**sur le projet de méthanisation de boues externes sur le site de
la station d'épuration de l'Almanarre, à Hyères (83)**

**N° MRAe
2023APPACA35/3403**

Avis du 30 mai 2023 sur le projet de méthanisation de boues externes sur le site de la station d'épuration de l'Almanarre, à Hyères (83)

Figure 6: cartographie des concentrations d'odeur. Source : étude d'impact. Localisation de l'aire d'accueil des gens du voyage ajoutée par la MRAe.

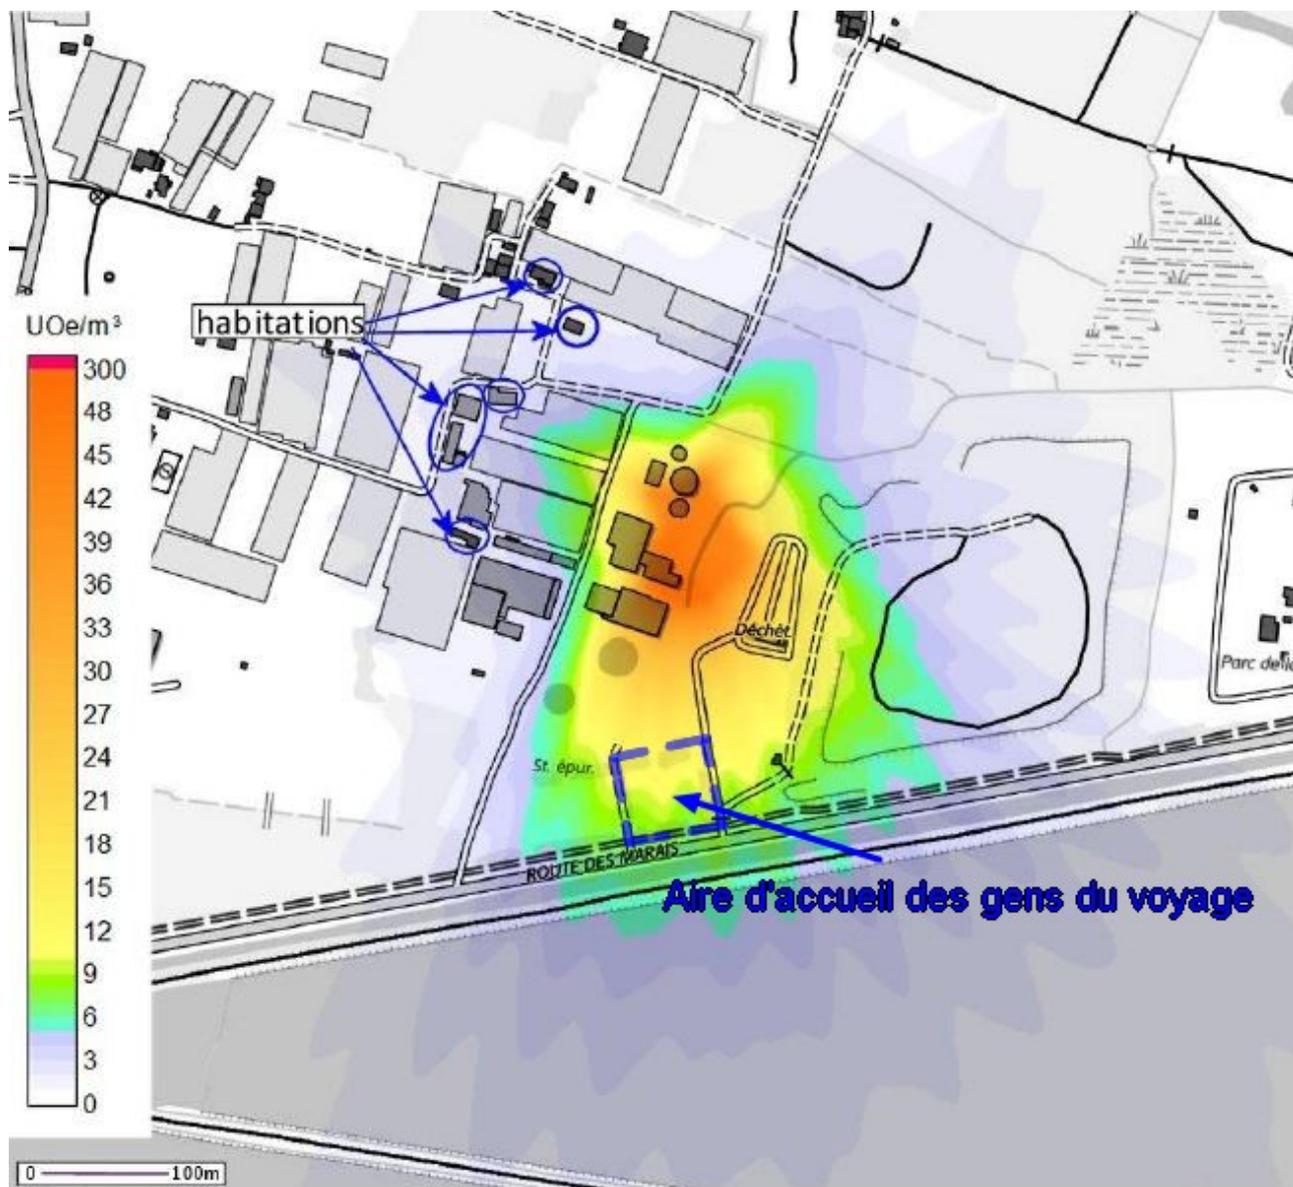
Toutefois l'analyse n'a pas été menée pour l'aire d'accueil des gens du voyage alors que les concentrations d'odeurs modélisées à ce niveau sont de l'ordre de 10 UOe/m³ (cartographie des concentrations d'odeur figure 14 page 21 de l'étude olfactométrique annexée à l'étude d'impact).

Toutefois, l'étude de 2021 indique que les sources d'odeur identifiées étaient les boues et le biogaz produit par leur digestion. Le dossier n'analyse pas les impacts de l'augmentation du volume de boues traitées sur les émissions d'odeur et ne présente pas de modélisation des dispersions d'odeur en situation future.

La MRAe recommande de réaliser une modélisation des émissions d'odeur en situation future en intégrant l'aire d'accueil des gens du voyage, de prévoir un suivi des concentrations d'odeur et de définir des mesures en cas de dépassement de seuils ou de plaintes.
